Berre-L'Étang (13)

Entrepôt logistique

Dossier de
Porter à Connaissance

Dossier de Porter à Connaissance ICPE – Site de Berre-l'Étang

Illustration 8 : Plan de masse du projet modifié

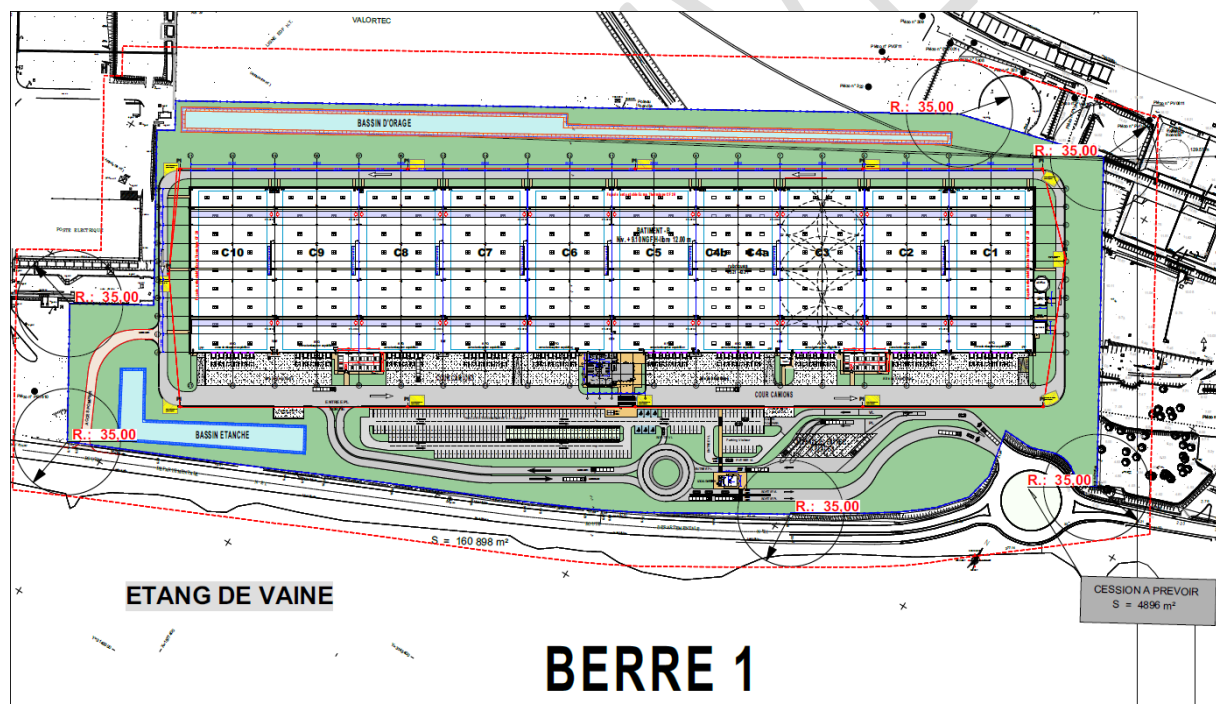
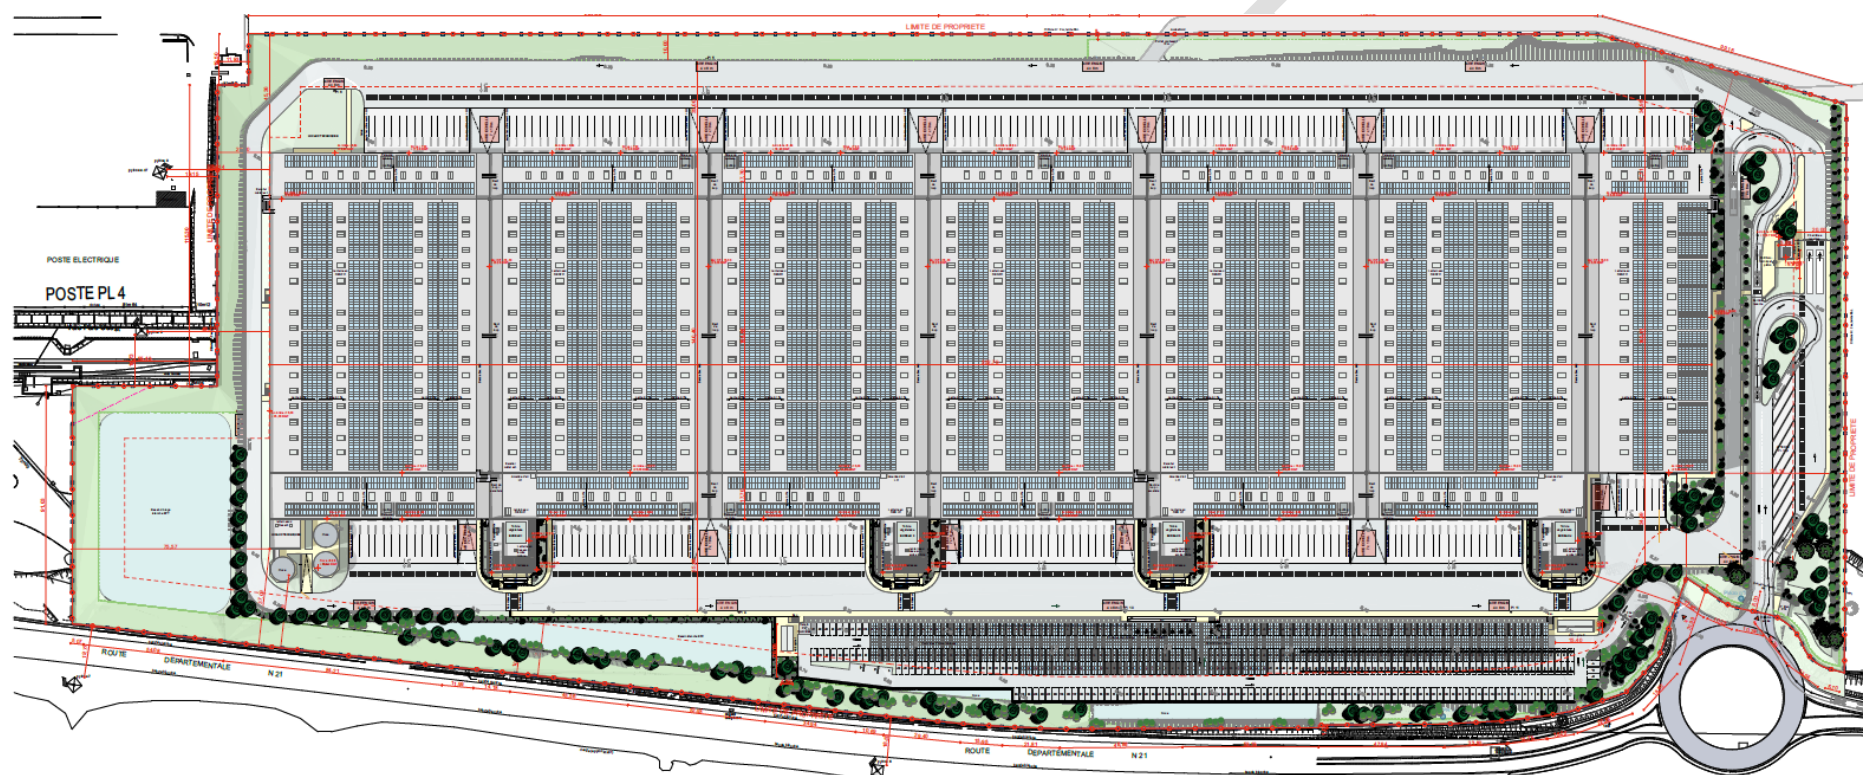
Dans l'objectif de rechercher une occupation optimale du foncier disponible, la surface de plancher du projet passera de 62 785 m² à environ 80 000 m². Le plan de masse du projet initial était rappelé en Illustration 3 et celui du projet modifié en Illustration 8.

Illustration 9 : Coupes transversales AA et longitudinales BB du projet initial (en haut) comparé au projet modifié (en bas)

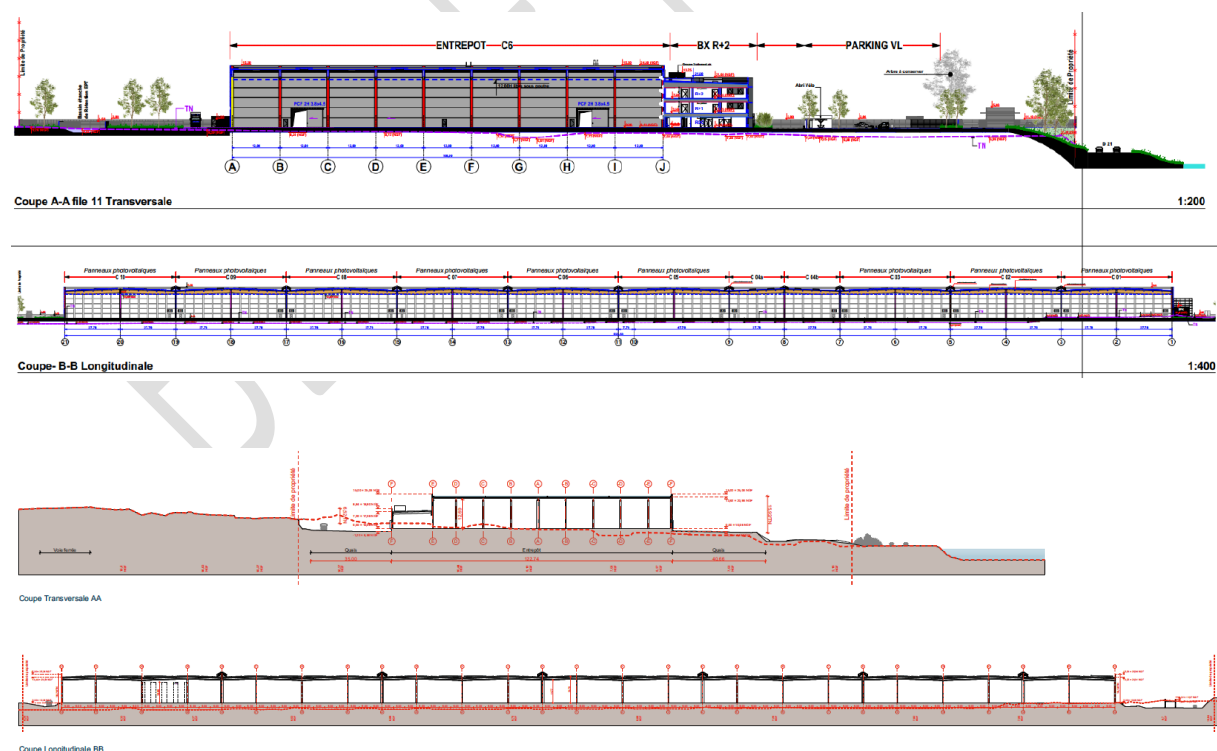
Le projet d'entrepôt modifié comportera deux hauteurs différentes :

La hauteur à l'acrotère du projet initialement autorisé était de 15,50 m (*cf. chapitre 4.3.2*).

Les plans en coupe du projet initial et du plan modifié sont présentés ci-dessous.

Illustration 10 : Accès et places de stationnement du projet initial (en haut) comparé au projet modifié (en bas)

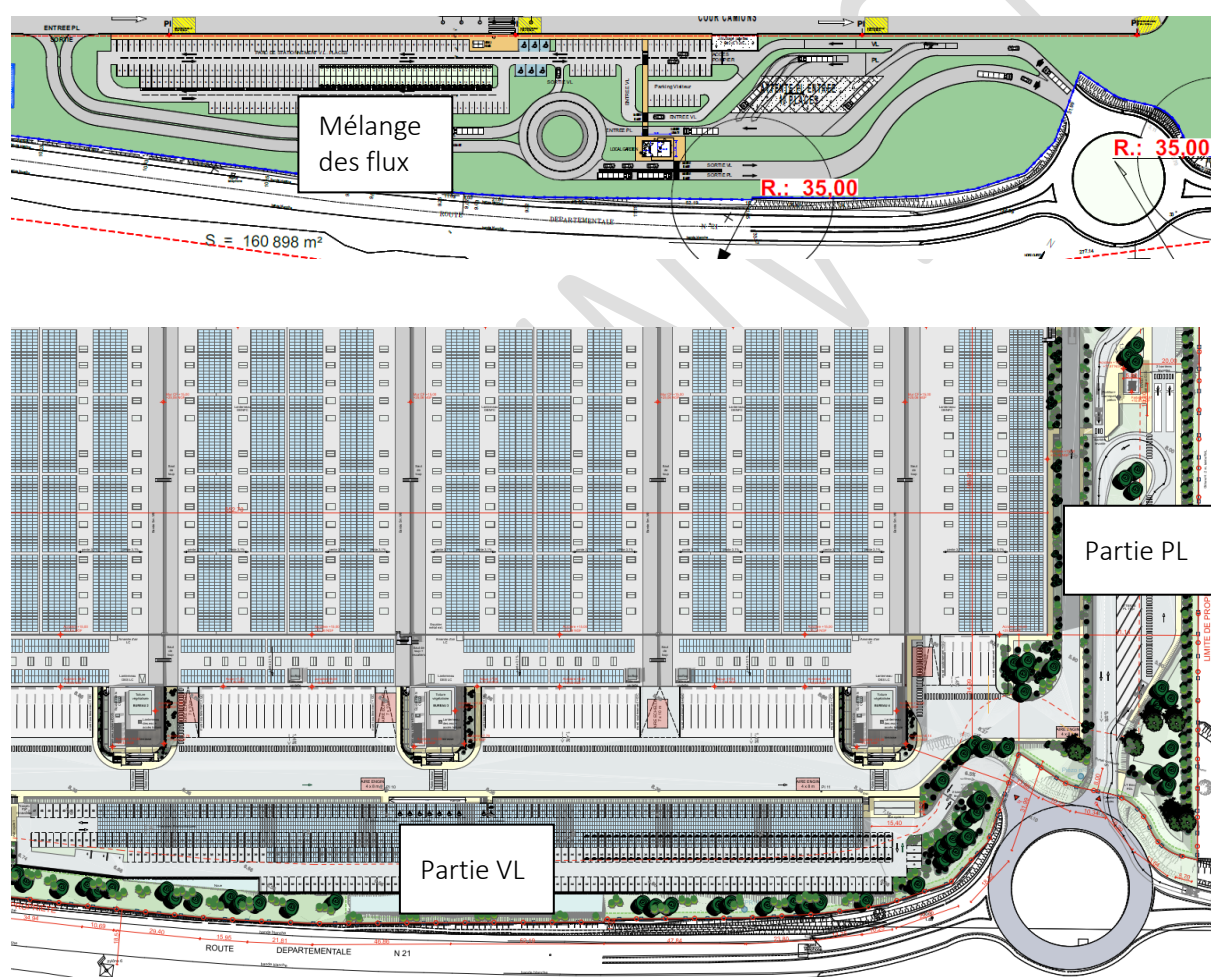
Il est envisagé d'attribuer une place de la zone d'attente PL à un bus / car pour permettre une desserte collective privée. À noter que le parking d'attente des PL est situé à l'Est de l'entrepôt du projet modifié en lieu et place d'une localisation au Sud du projet initialement autorisé (cf. Illustration 8).

L'évolution des accès et des stationnements sont résumés dans l'illustration suivant.

Ces aménagements visent à améliorer le projet initial en ce qui concerne tant la desserte du site, que de circulation sur site, ou encore la séparation des flux.

Illustration 16 : Cartographie des effets thermiques du projet modifié – Scénario 1

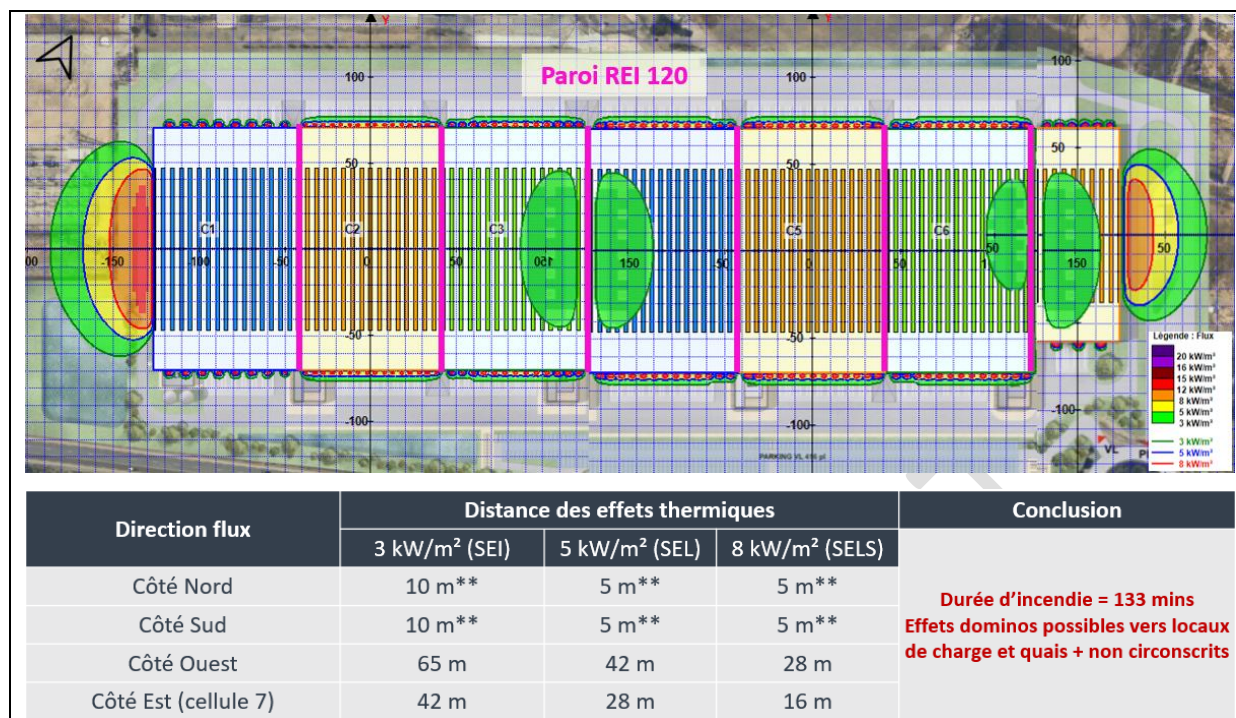
Deux modélisations ont été réalisées. L'une en considérant des parois REI 120 seulement entre cellules et une deuxième en ajoutant une paroi REI 120 sur chacune des face pignon Est et Ouest.

Là où le scénario 1 présentait des rayons d'effets de 3, 5 et 8 kW/m² qui sortent du site en partie Ouest, le scénario 2 montre qu'il n'y a pas de flux générés de 5 et 8 kW/m². Le flux de 3 kW/m² sort uniquement côté Ouest (d'environ 14 m). Aucun effet sur les personnes ou les structures n'est envisagé.

En comparaison au projet initial, l'impact lié à un incendie sera similaire au projet initial, et même légèrement réduit. La modification est jugée non substantielle.
